**Asunto: Alegaciones al parque eólico Aguayo 3 de 50 MW
y su infraestructura de evacuación**

En relación con el anuncio de Información pública de solicitud de autorización administrativa previa y emisión de declaración de impacto ambiental del anteproyecto del parque eólico Aguayo 3 de 50 MW y su infraestructura de evacuación, situado en los términos municipales de Campoo de Enmedio, Santiurde de Reinosa, Pesquera, San Miguel de Aguayo, Bárcena de Pie de Concha, Arenas de Iguña, Corvera de Toranzo, Santiurde de Toranzo y Molledo. promovido por la empresa Generadora Eléctrica Verde III, S.L y con expediente núm. EOL-31-2020, comparezco y formulo las siguientes **ALEGACIONES**:

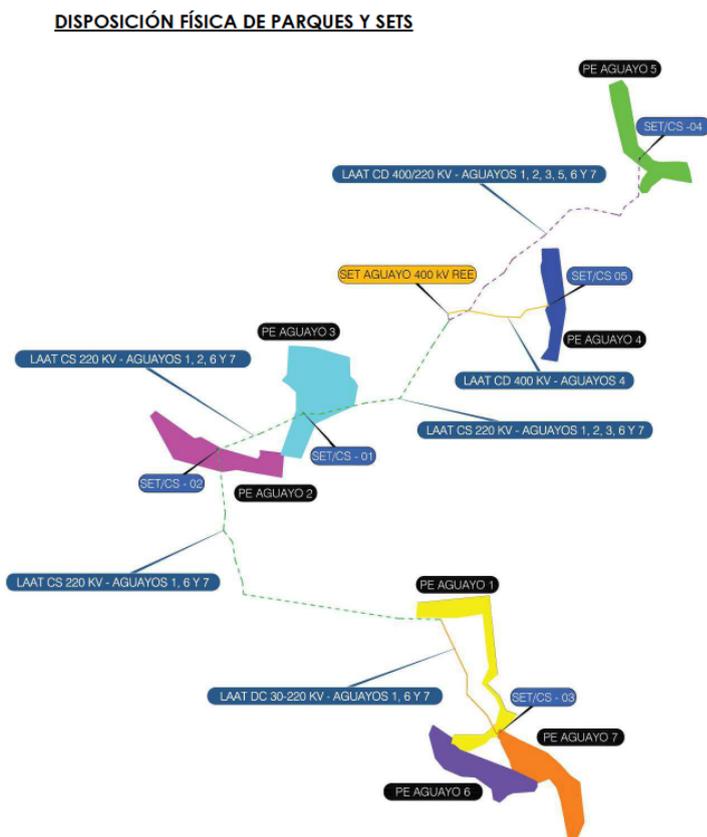
Dado que el **parque eólico “Aguayo 3”** comparte con los parques eólico **“Aguayo 1”, “Aguayo 2”, “Aguayo 5”, “Aguayo 5”, “Aguayo 6” y “Aguayo 7”,** las Subestación Eléctrica **“SET/CS-01”, “SET/CS-02”, “SET/CS-03”, “SET/CS-04”, “SET/CS-05”** y 6 líneas de alta tensión tal y como se muestra en el esquema de la izquierda, **“Aguayo 1”, “Aguayo 2”, “Aguayo 3”, “Aguayo 4”, “Aguayo 5”, “Aguayo 6” y “Aguayo 7”,** constituyen un **parque eólico único de 350 MW de potencia eléctrica instalada.** Teniendo en cuenta que el EIA presentado por el promotor se refiere exclusivamente al parque eólico **“Aguayo 5”** y no integra el conjunto de dichos elementos e infraestructuras, circunscribiendo la descripción estudio a un único proyecto, se considera que la valoración de los impactos practicada
